COMUNE DI PELUGO
PROVINCIA AUTONOMA DI TRENTO

**PIANO REGOLATORE GENERALE
VARIANTE GENERALE 2024**

**RECEPIMENTO PRESCRIZIONI
E
CONTRODEDUZIONI**

**AL VERBALE DI CONFERENZA DI PIANIFICAZIONE
N. 17/2025 DI DATA 12/08/2025**

Legenda PRGTools

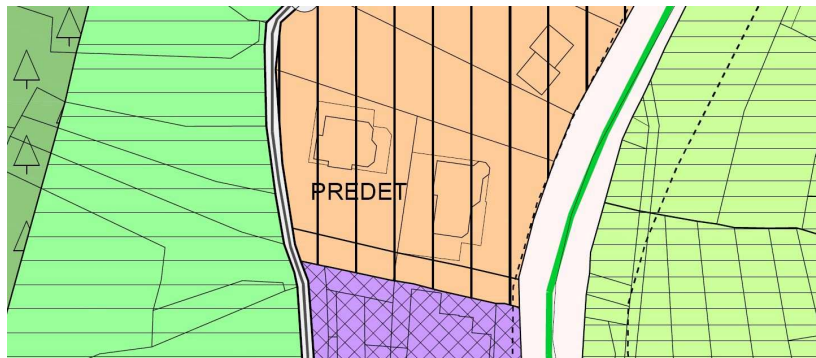
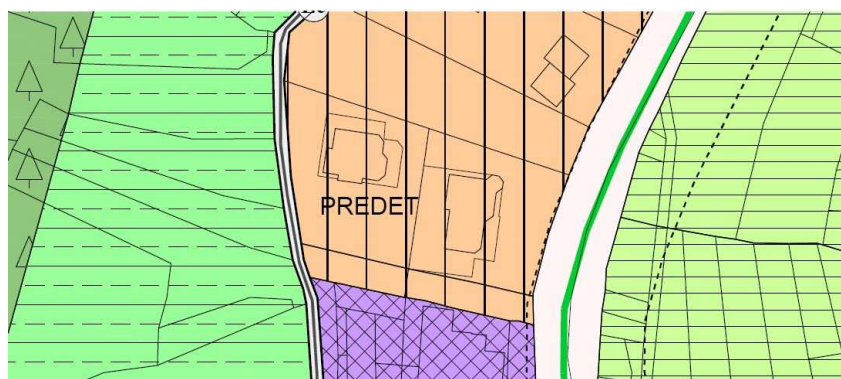
Le aree agricole locali (art.23bis) sono indicate con codice E109 ed errata campitura (nella legenda standard E109= area agricola pregiata di rilevanza locale [color verde con righe intere])

La leggera differenza della campitura, righe interrotte (PRGTANSI33) anziché righe continue (PRGTANSI31), utilizzata per le zone agricole locali è necessaria per distinguere le zone agricole locali da quelle di pregio.

Dal punto di vista sostanziale non vi è nessuna differenza in quanto i dati shape non contengono definizione di stile, ed al momento della apertura o inserimento all'interno di sistemi GIS l'operatore può definire ogni la migliore grafica da utilizzare.

Nella legenda PRG Tools le zone E104 ed E109 sono molto simile. In fase di stampa di estratti della cartografia se queste aree non sono contigue difficilmente vengono distinte, soprattutto se utilizzate da persone o tecnici non esperti del settore.

A404_P

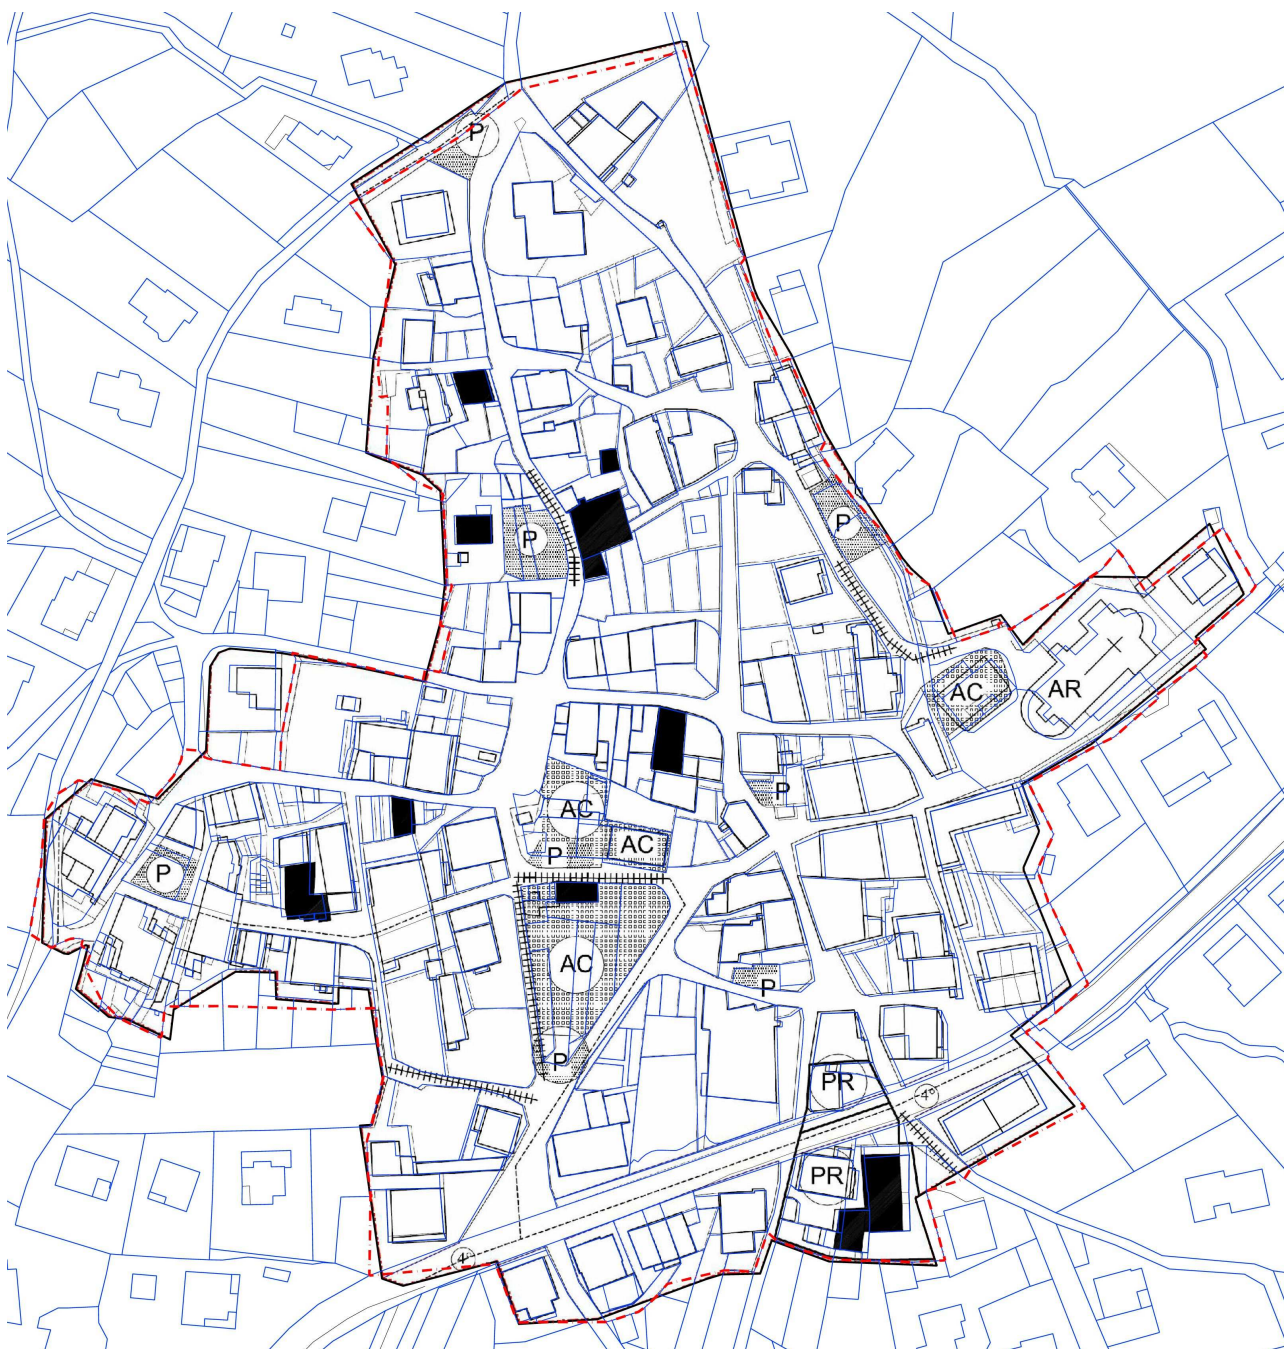
Il tematismo A404_P usato con "dicitura" e "campitura" non standard (vedi var. C23) sembra non trovare riscontro nel testo Nda;

Le zone contraddistinte con lo shape A404 corrispondono all' Art. 38 Aree libere pertinenziali in centro storico.

Il sistema PRGtools restituisce un colore "giallino" di fondo (rgb 255 255 194) che permette di distinguere questi spazi dalle zone del centro storico comunemente utilizzate per le aree libere di uso pubblico (A401).

**Sovrapposizione fra il PGIS in vigore e la mappa catastale attuale
con adattamento del confine del perimetro del centro storico**

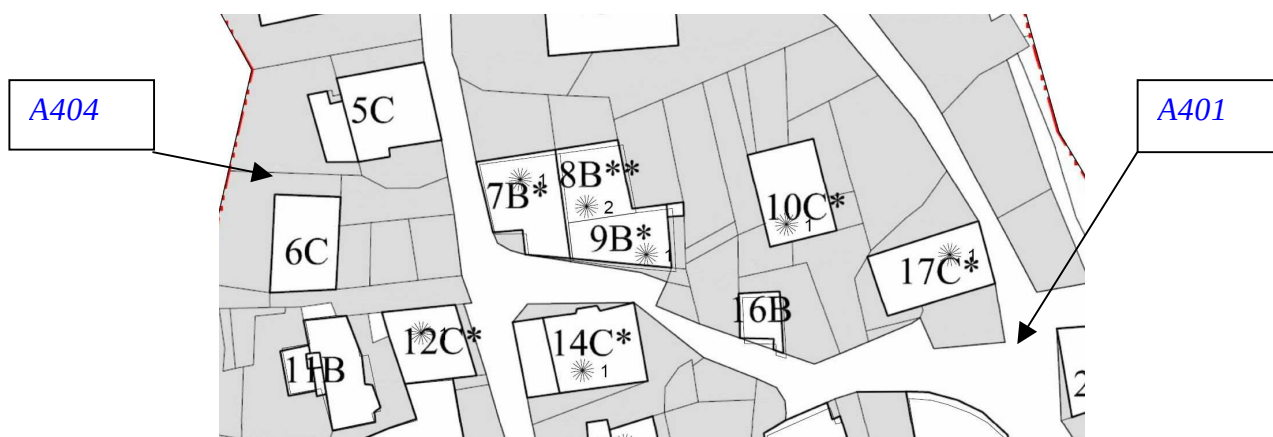
Modificata perimetrazione del centro storico in corrispondenza di viabilità locale esistente;

Il PRG è stato adeguato al catasto georeferenziato ed occorre ammettere che si possono riscontrare minime modifiche rispetto al PGIS in vigore considerando che lo stesso risulta disegnato su un catasto manuale.

Da una attenta revisione degli elaborati non sono state riscontrate modifiche tali da dovere essere segnalate come varianti sostanziali.
